花蓮第 1 期吉安(住一住宅區)自辦市地重劃區工程規劃設計 審查意見

吉安鄉住一住宅區自辦市地重劃區工程規劃設計

花蓮縣政府「本縣第一期(吉安鄉住一住宅)自辦重劃區工程規劃設計審查小組」會議 110.8.11 審查會 委員書面意見

花蓮縣第 1 期吉安(住一住宅)自辦市地重劃區 審查意見表

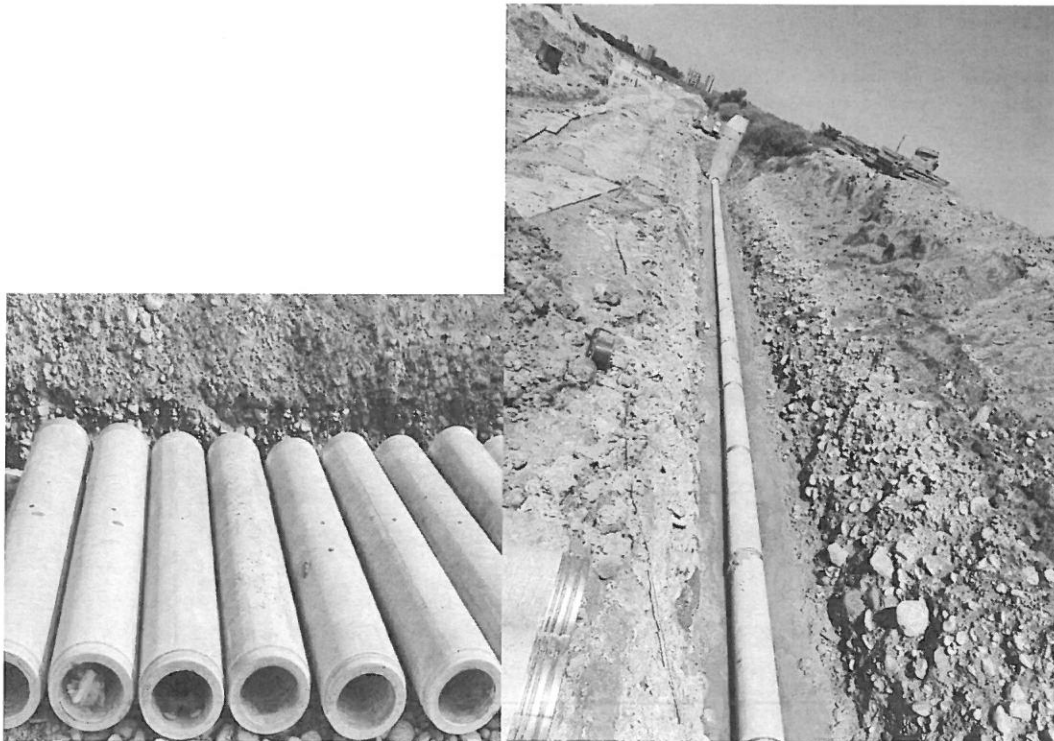
也就是下水道管線未到達地區，大樓內污水管線排入地下層污水處理設施，內部設切換閥，外部自設陰井，當機關下水道到達時，將污水管接入該自設陰井內，供其排放污水，故重劃區開發時在道路上布設污水管線，必先從污水人孔預埋一條污水用戶連接管(撓性管)到達退縮地，並立一座

接水點陰井收頭(作為公私分界點)，將來基地分配地權，地主建築大樓污水管就接入開發單位預先留的陰井，這就是誰先做，誰就得先做的時機，避免日後開挖道路。市長室了解狀況，責成水務局與航空城工程處協調後同意置於私有地。

本案雖為住一住宅區，有無日後建築強度增加興建大樓的可能?且目前污水接管以前巷排水為主，請重劃會三思。

拍攝 桃園 A20 區段徵收污水 明挖 3S 鋼筋混凝土標準管及其明挖施工

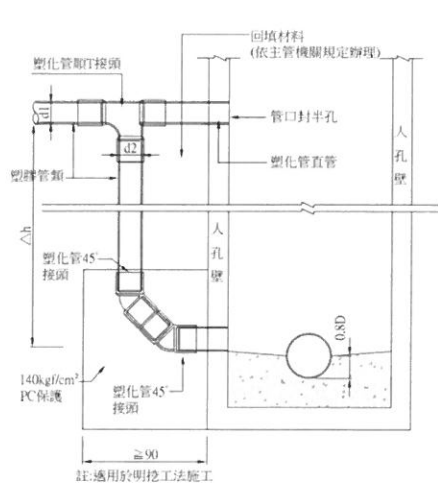
十二、 這些案例 TyLin 顧問公司當年設計內湖五期重劃設計發包備料，台北市政府衛工處發現後，顧問公司檢討後協調營造廠退料，變更如下照片明挖使用推進管材，管下方 20 公分無筋混凝土鋪平當底座，管材側邊上方周邊 30 公分 CLSM。桃園目前航空城工程及所有重劃明挖皆禁止 C 型管設計。請檢討修正。建議用卜作嵐鋼筋混凝土推進管取代 PRCP 管，費用便宜管材延壽 50 年，花蓮營建署代辦污水下水道都是使用該管材。

十三、 請補充明挖埋設污水管斷面圖，包含擋土、混凝土底座及 CLSM 回填。

明挖人孔外跌落圓管示意圖
NTS

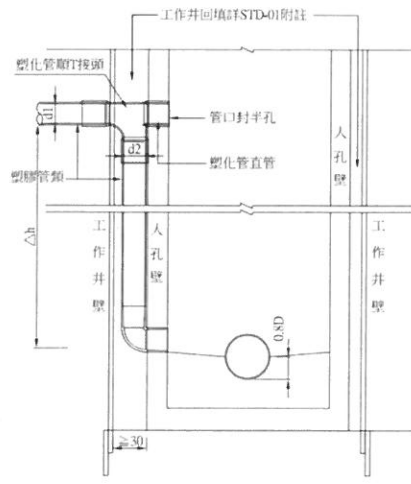
十四、人孔跌落有外跌及內跌兩種，塑膠管明挖接入人孔建議設計採用外跌為主，無論內外跌都設計貼壁安裝為佳，也都有角度及避開爬梯的問題，推進施工採用鋼套環圓形工作井，它和人孔之間必然有大於 20 公分空間，組立人孔時即可貼壁預埋，航空城區段徵收之污水整體規劃案審查時，中興顧問同意以外跌為主，若廠商選擇內跌也可，則必須依 304 不銹鋼跌落取代，本案希望能比照辦理。營建署規範人孔不宜超過 2 根跌落(超過將放大人孔口徑，因為空間不足將造成日後維護人員進出困難，
